PORT DE CAEN-OUISTREHAM

DRAGAGE ET GESTION DES SEDIMENTS DU BASSIN SAINT-PIERRE DU PORT DE CAEN, INCLUANT LA CREATION D'UNE PLATEFORME DE TRI, TRANSIT ET TRAITEMENT DE SEDIMENTS, SITUEE SUR LA COMMUNE DE MONDEVILLE (14)

Demande de compléments par les services instructeurs

Demande de compléments n° 1 en date du 27 mars 2023 et avis transmis lors de cette demande

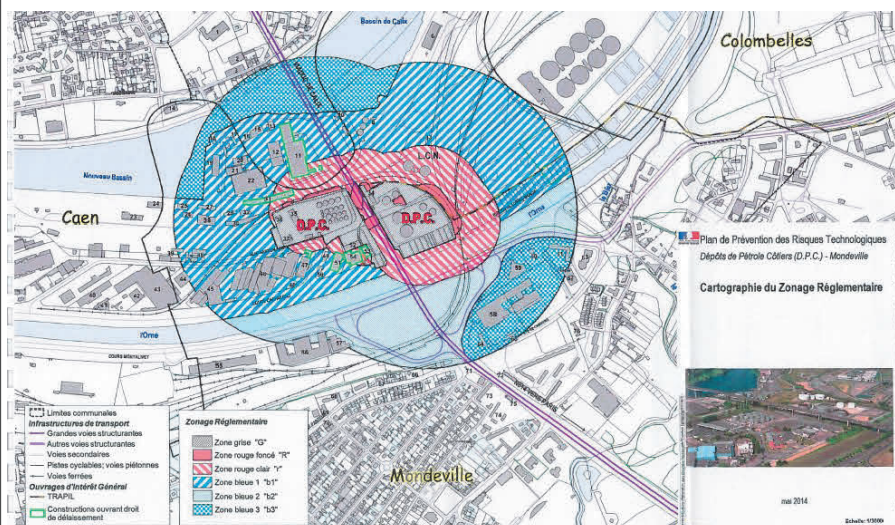
Le projet de plateforme de stockage et de traitement des sédiments s'implante en partie en **zone bleue (b1)**.

Le projet, objet de la demande d'autorisation environnementale, semble partiellement en zone b1 pour laquelle, comme le précise le règlement du PPRT, " le niveau d'aléa technologique et le niveau d'intensité des effets thermiques et de surpression sur les personnes est significatif. Un **principe d'autorisation limitée sous conditions** est donc édicté. L'objectif de **ne pas augmenter la population exposée au risque** technologique conduit à contrôler le développement de la zone".

Il convient, pour tout nouveau projet dans cette zone, de se conformer aux dispositions du règlement du PPRT qui fixe les règles d'urbanisme et de construction : https://webissimo.developpement-durable.gouv.fr/IMG/pdf/150521-reglementPPRTDPC_VfinaleSignee_cle23a14f.pdf

Figure 2 : Vue synoptique de gestion des eaux de la plateforme

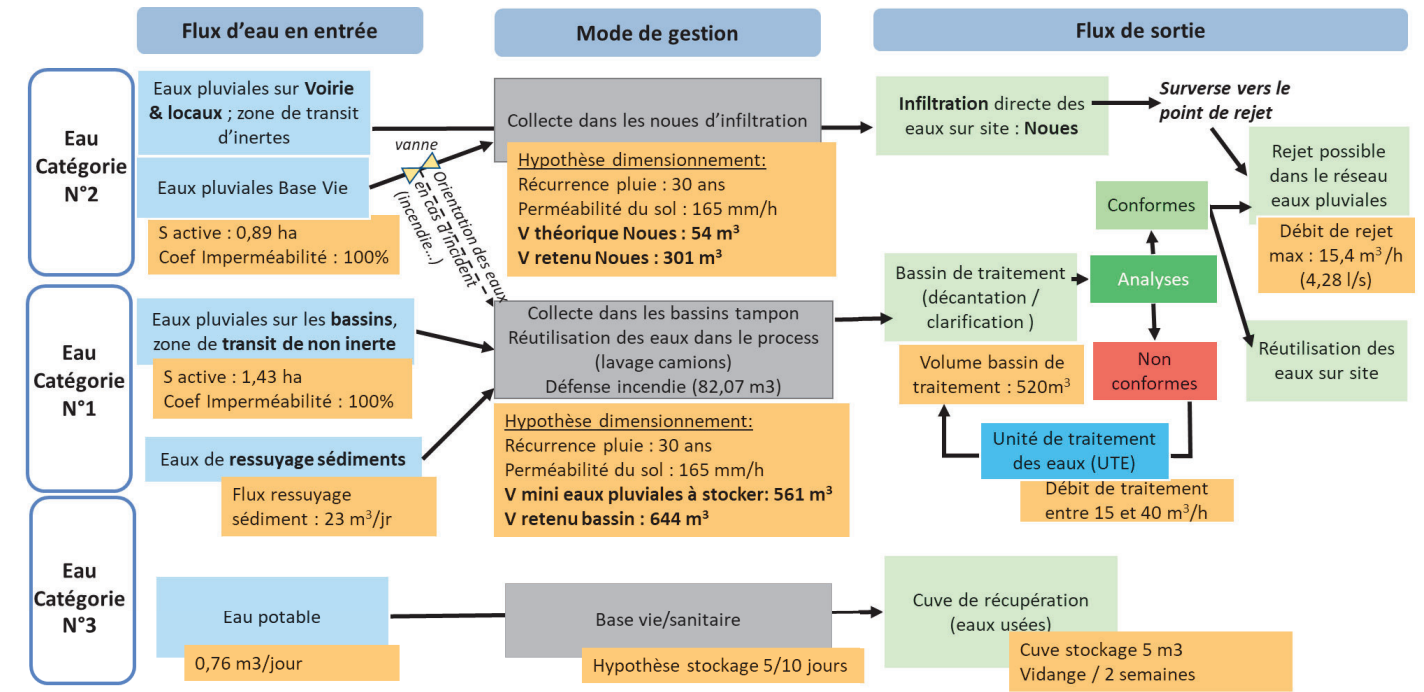
⇒ Le synoptique de gestion des eaux de la plateforme comporte des cases illisibles (commentaires et/ou informations indéchiffrables dans les cases orange – Cf. dossier p 32/250). Cette remarque vaut pour toutes les autres pièces du dossier le reprenant.

Le logigramme est remis en forme pour gagner en lisibilité de la façon suivante et vient en substitution de la figure en page 32 :
